La société IMERYS TALC LUZENAC France a procédé, le 23 juillet 2019, au dépôt officiel d'un dossier de demande d'autorisation environnementale sollicitant le renouvellement de la carrière de Trimouns pour une durée de 30 ans.

Le présent mémoire a été établi dans le cadre de la procédure de l'enquête publique et se donne pour objectif d'apporter des réponses aux questions officielles du commissaire enquêteur.

### 3.1. CAPACITÉ DES BASSINS DE RECUEIL DES EAUX DE RUISSÈLEMENT

Figure 13 : Laminage du bassin des Fourmis pour une crue centennale ( $Q = 12 \text{ m}^3/\text{s}$ )

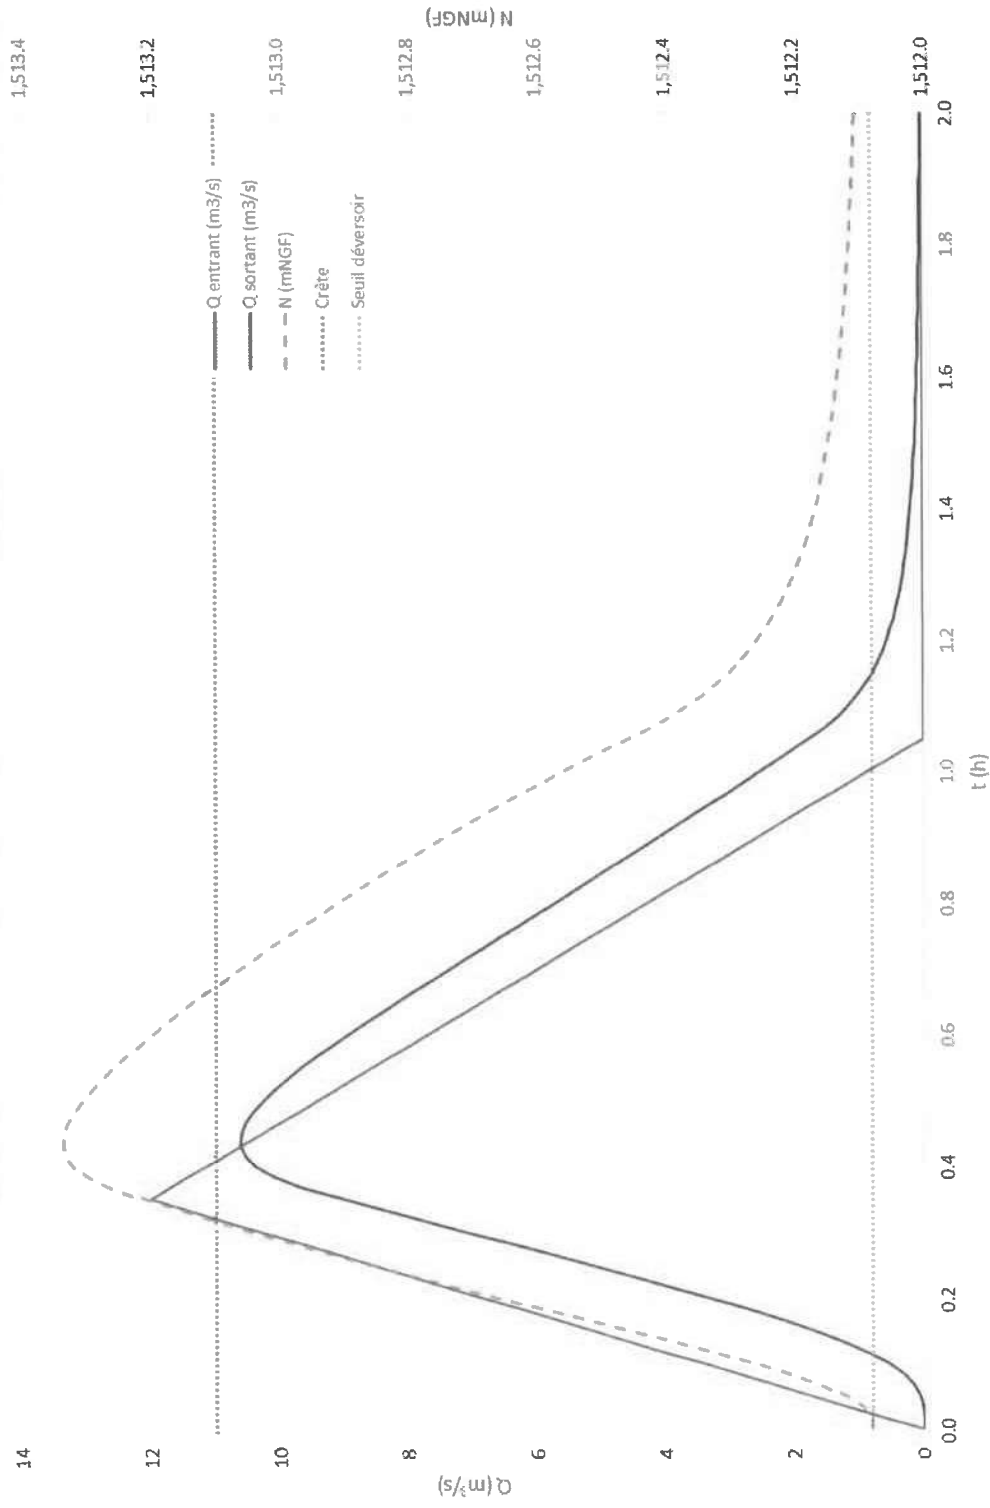
Il en résulte que pour une crue centennale de 12 m<sup>3</sup>/s, le niveau d'eau du bassin surverse la crête du barrage de 24 cm et que le débit maximum sortant est de 10.6 m<sup>3</sup>/s. Dans de telles conditions, le risque majeur serait une rupture immédiate du barrage. **Cet évacuateur de crue est donc insatisfaisant.**

Des modifications sont nécessaires sur le bassin des fourmis afin de pouvoir absorber la crue centennale. Plusieurs possibilités sont envisageables :

- Refaire un déversoir en V avec mise en œuvre d'un mur pare-vague de 0.4 m.

**Analyse des possibilités de perception visuelle du site de Trimouns depuis le territoire de la commune de Comus (Echelle : 1/3 8000°)**

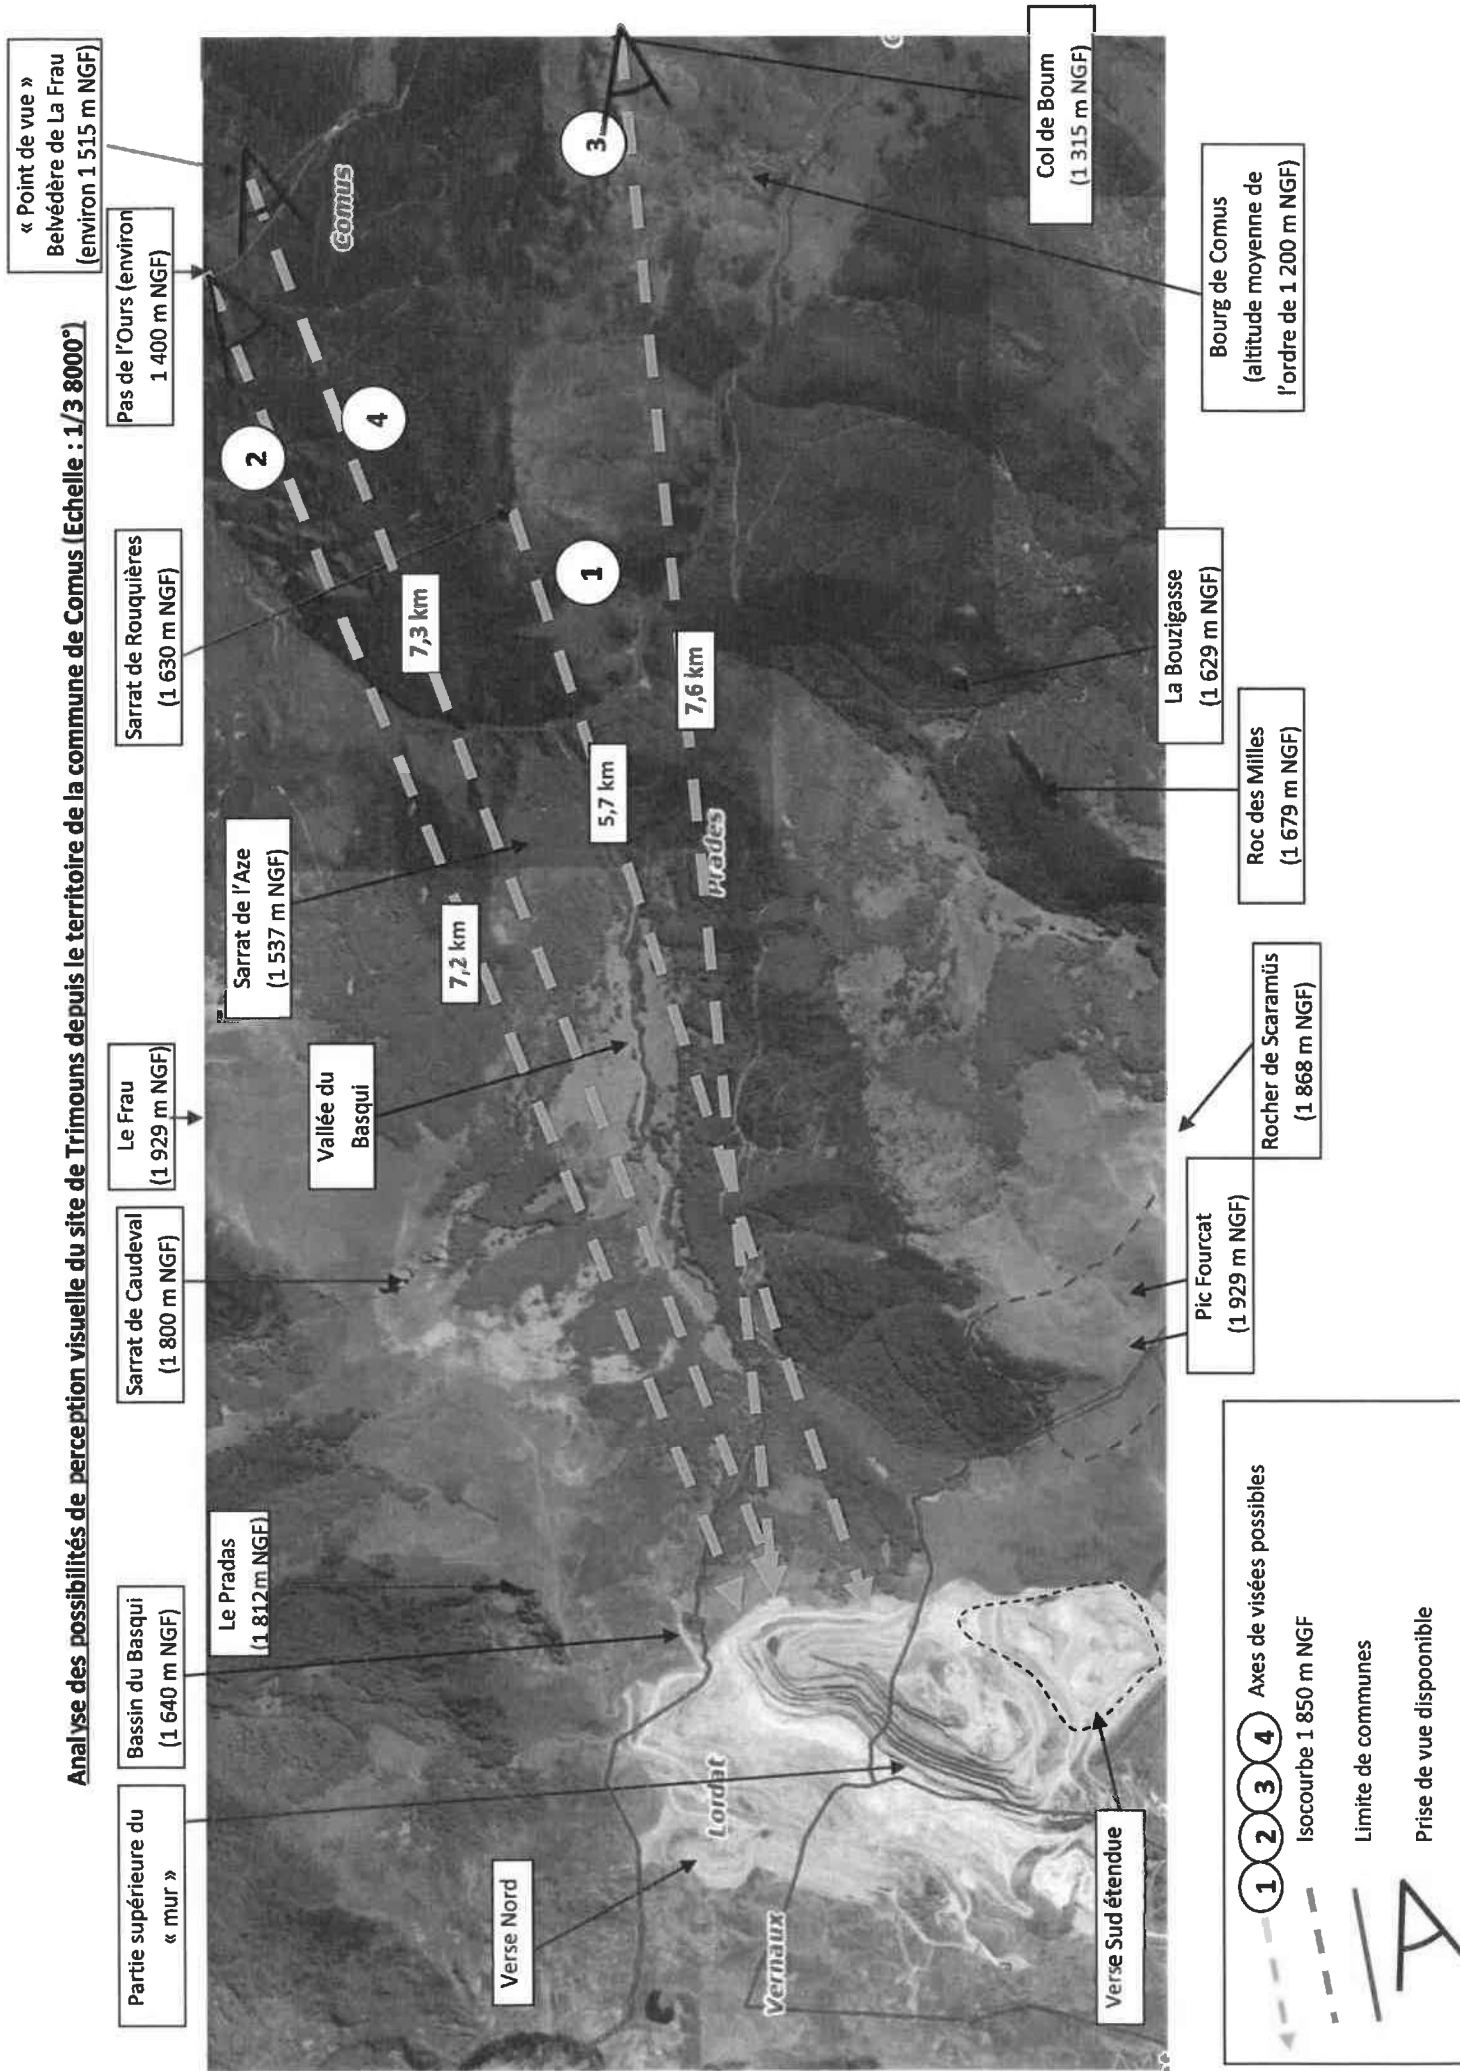
- des impacts paysagers, et notamment ceux liés aux versant Nord (Montségur, Réserve Naturelle Régionale) et au versant Est (vallée du Basqui). L'absence, dans l'étude paysagère du dossier, de mention de cette vallée, directement impactée, a été durement ressentie par les habitants de Cornus,

Au final, l'aspect visuel ne sera donc pas notablement modifié par le projet de renouvellement de l'autorisation. La perception de la carrière à partir des points d'observation ci-dessus restera globalement la même.

**Cartographie illustrant les principes retenus pour le rétablissement des chemins situés dans l'emprise du projet d'exploitation secondaire du Pradas**

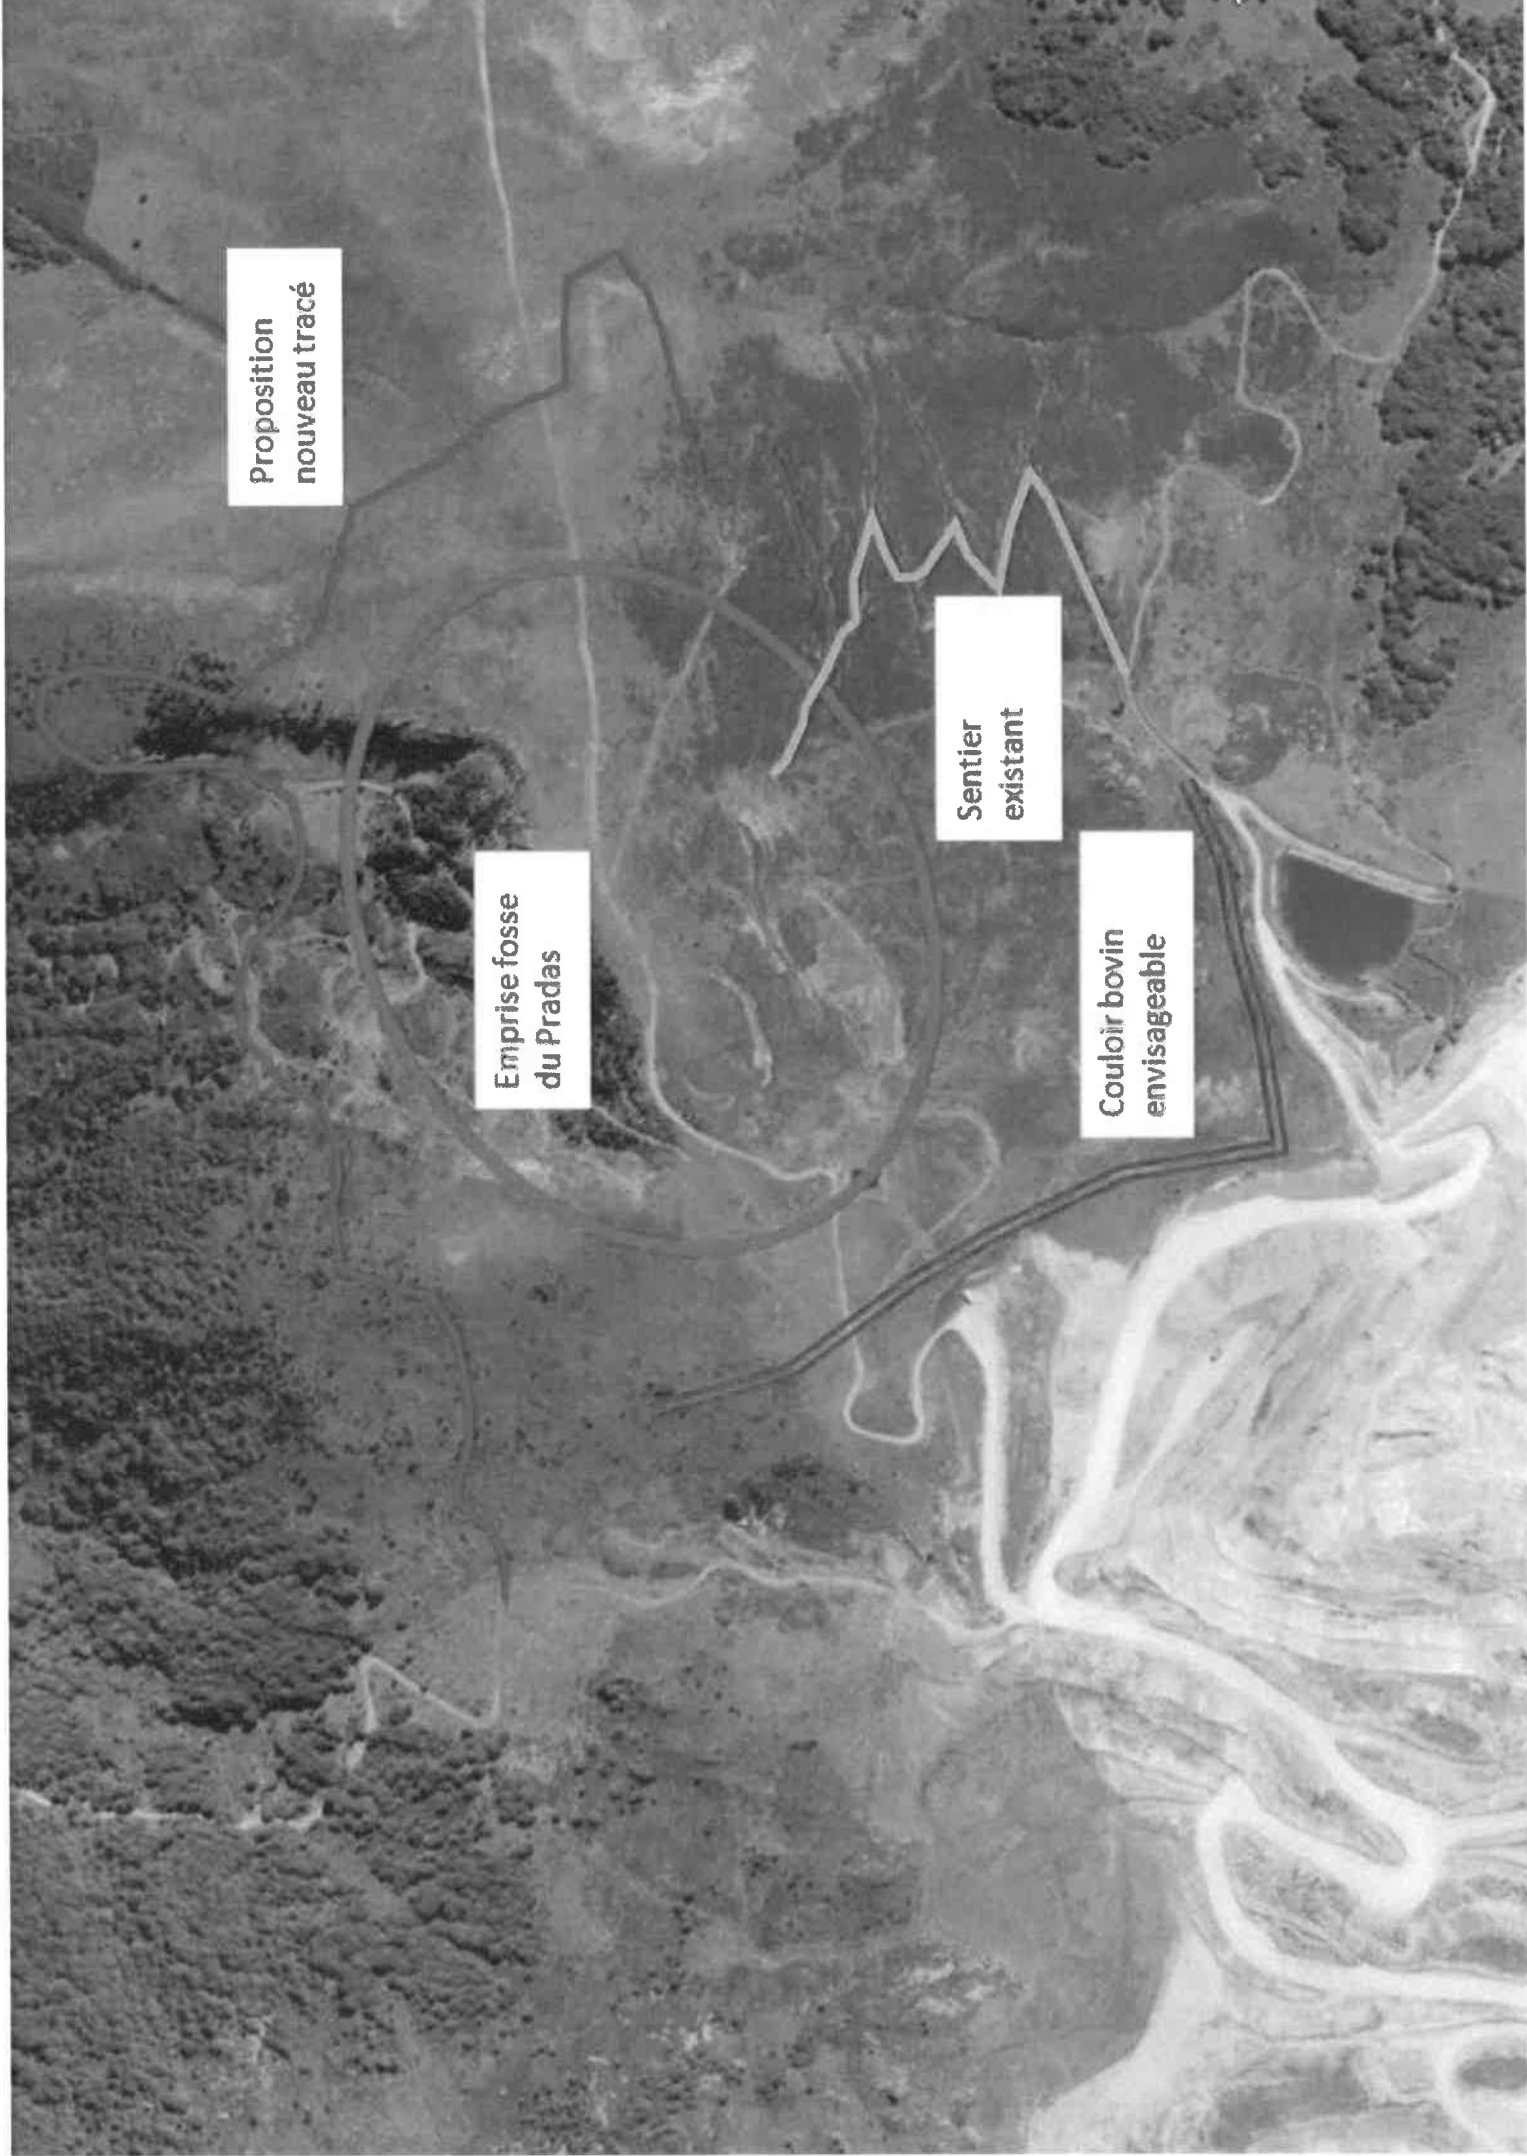
- des inquiétudes quant aux impacts sur le pastoralisme d'une part, et la pratique de la chasse d'autre part, notamment dans les 2 secteurs susmentionnés, sur lesquels la zone d'exploitation de la carrière va s'étendre dans les prochaines années,
